Écoulements des eaux pluviales Le Rouet (parcelle BD127)

Dans le cadre du permis de construire en cours d'instruction pour un projet de fast-food au Rouet, sur la parcelle **BD127**, notre collectif s'est penché, notamment à la demande du voisin situé en contrebas, sur la question des **écoulements des eaux pluviales**.

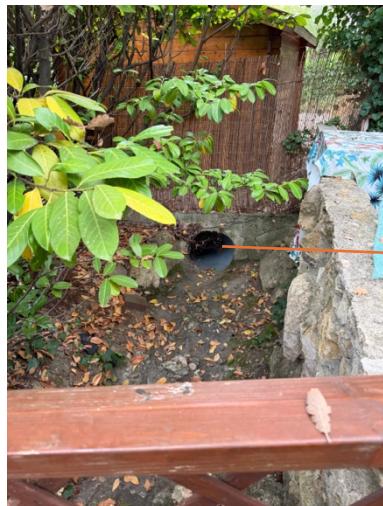
Depuis la parcelle située encore plus en aval (**BD126**), on peut observer, en limite de propriété, une **buse** encastrée dans une **dalle en béton**.

Il est donc probable que cette buse rejette sur la parcelle **BD126** les eaux pluviales provenant des deux parcelles amont (**BD128** et **BD127**).

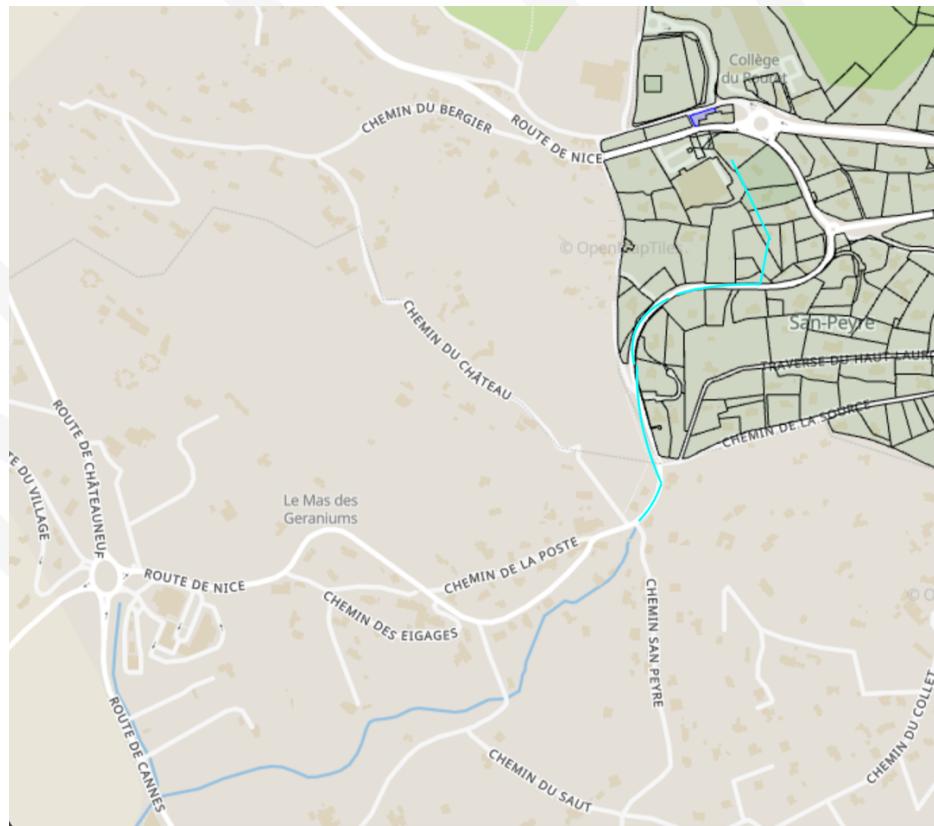
En contrebas de la parcelle **BD126**, une autre **buse** est visible en limite avec la parcelle **BD124**.
Cette buse recueille donc toutes les eaux pluviales décrites ci-dessus.

Il est à noter que la parcelle BD126, qui constitue le seul point de collecte naturel des eaux pluviales de ce secteur, pourrait être exposée à un risque d'inondation en raison des busages existants sur les parcelles amont (BD128 et BD127) et aval (BD124).
